**Dodatek č. 2**  
**o změně závazku ze Smlouvy o dílo na veřejnou zakázku č. 16122**  
**„Rozšíření kapacity MŠ E. Destinové“ (rekonstrukce stávajícího objektu)**  
**– 2. etapa“**  
uzavřen dle § 2586 a následujících občanského zákoníku č. 89/2012 Sb.  
v platném znění

<b>Protokol o změně č.5</b> <i>na akci</i> <b>Rekonstrukce bývalé ŠJ ZŠ E.Destinové-Č.Budějovice Etapa 2</b>	
<b>Navrhovatel změny:</b>	<i>MANE - Stavební spol. s r.o.</i> <i>Okružní 7</i> <i>370 01 České Budějovice</i>
<b>Popis změny, vícepráce</b>	<i>Po odstranění základové desky zjištěno nevhodné podtloží. Z tohoto důvodu nutnost oděžení vrstvy zeminy a to o 30 cm více než předpokládal projekt. To samé zjištěno u výkopů pro základové pasy. Proto těženo až na únosnou vrstvu, což bylo v průměru o 20cm více než předpokládal projekt. Zvětšene rozsahy přesunů a skládkového. S touto změnou a zvětšenými hloubkami základových pasů souvisí zvětšené rozsahy betonů do základů.</i>
<b>Seznam projektové dokumentace týkající se změny:</b>	
<b>Důvod změny, vícepráce</b>	<i>Na základě zjištěných rozsahů při vlastní realizaci</i>
<b>Výčíslení změny, vícepráce</b>	
<b>Změnový list č.5 celkem</b>	<i>173 514,55Kč bez DPH</i>

Objekt: Vybourání betonů pod asfaltem v ulici J. Opletala + doplnění kanalizace - přípočtový list

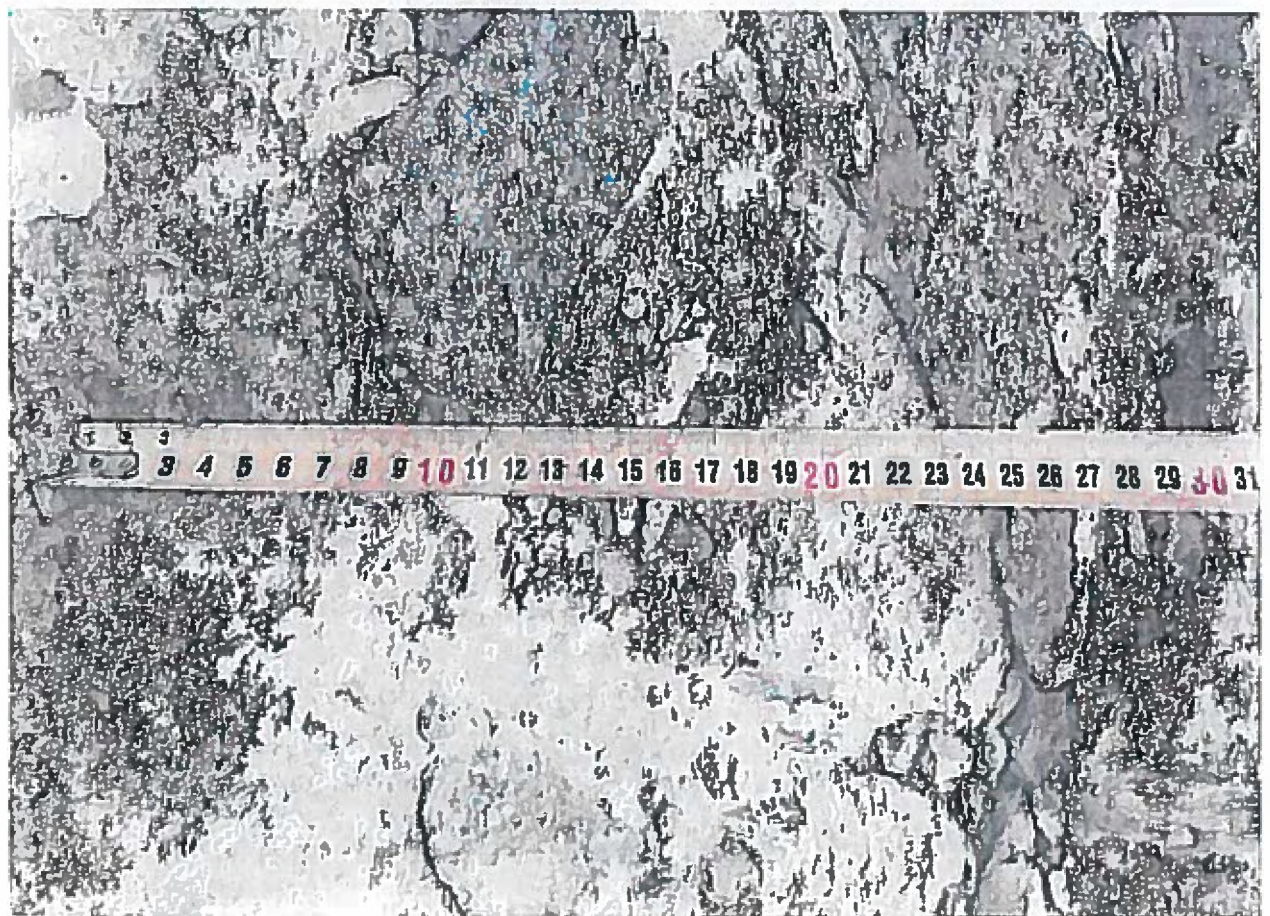
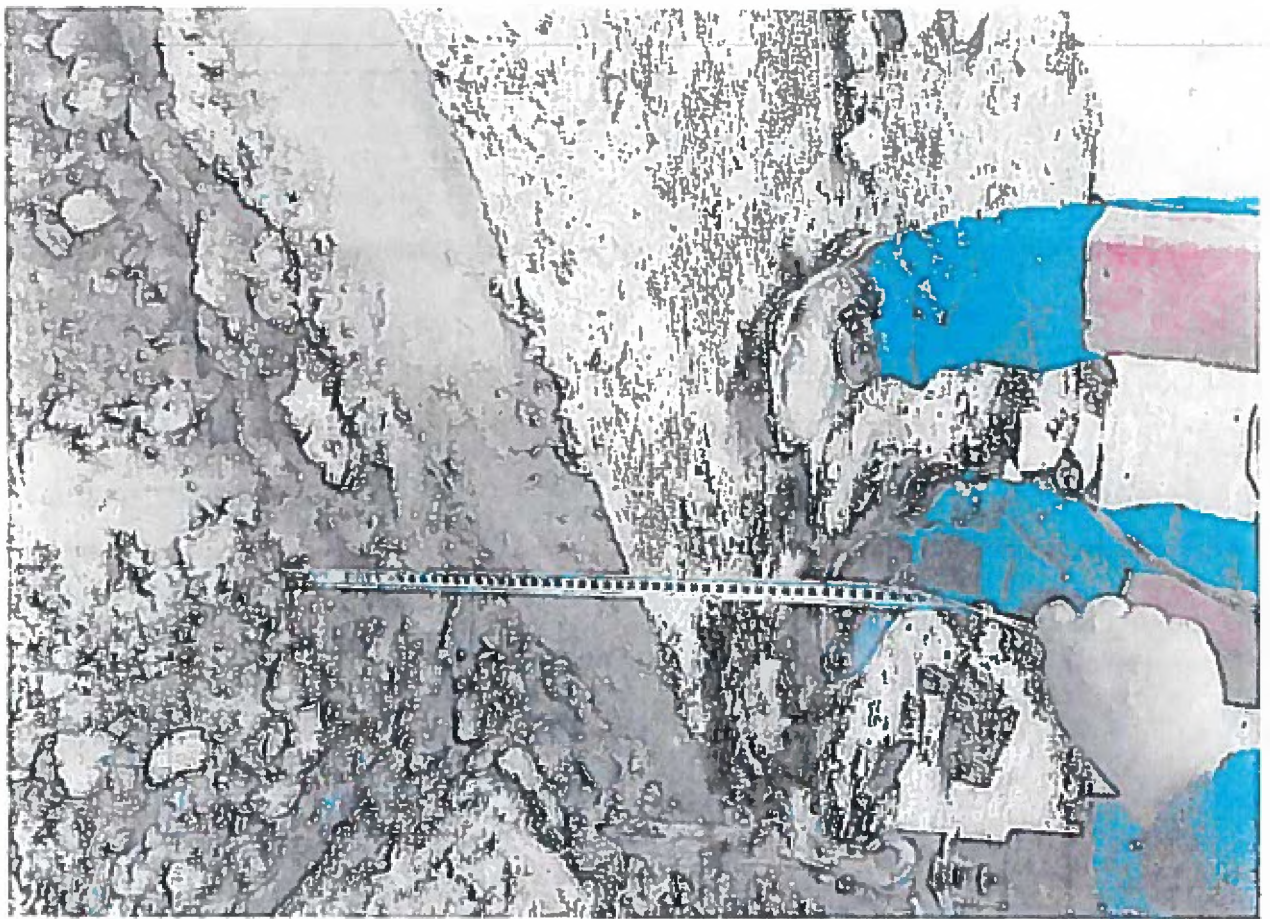
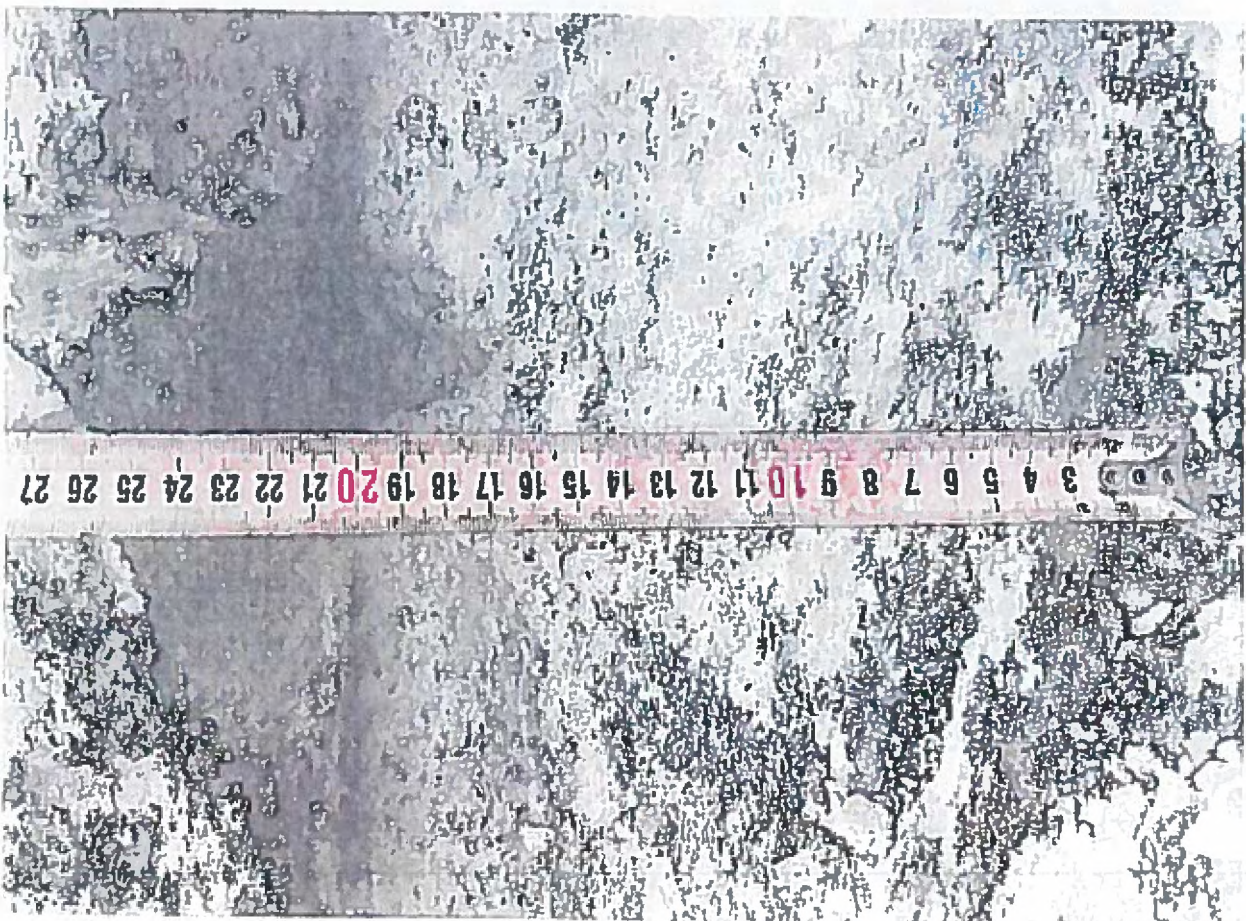
Datum	Demolovaný stavby
22.5.2017 Pondělí	<p>Dnes byly provedeny zbořivé práce - 24 po odvozu ochráně ze směrem do příslušného objektu. Tyto odvraty resp. otvory nebyly ve výhledu výměr, ty zjedná se o výhledu. Uvedené rozřezly a rozřezly bubas po přání zaměření zpracovaný ve zmrzlém litu, kde bubas výhledový rozřezly dle skutečnosti</p>
	příloha

25.5.2017 Čtvrtek	<p>Na základě požadavků generálního projektanta došlo ke změně řazení vertikálních štěrků z 24 a 225. Změna výhledu z požadavků na větší únosnost konkrétní. Uvedené rozřezly a rozřezly bubas zpracovaný a po přání zaměření zpracovaný v zmrzlém litu, kde bubas výhledový rozřezly dle skutečnosti.</p>
	příloha

26.5.2017 Pátek	<p>Na základě požadavků společnosti Čerch nebylo provedeno výměra keramického řečky k2 v Opletalově ulici. Při provádění výměry keramického stěže bylo nutné provést následující práce které nebyly ve výhledu výměr bourání betonu pod asfaltovým ležtem v Opletalově ulici a příslušným parkovišti výměra uliční vpravo v Opletalově ulici (nahrazení do novou ve demontáž střež vpravo) řazení asfaltového ležtu vpravo nahrazení do stěže řečky výhledový keramického stěže - požadavek Čerch.</p>
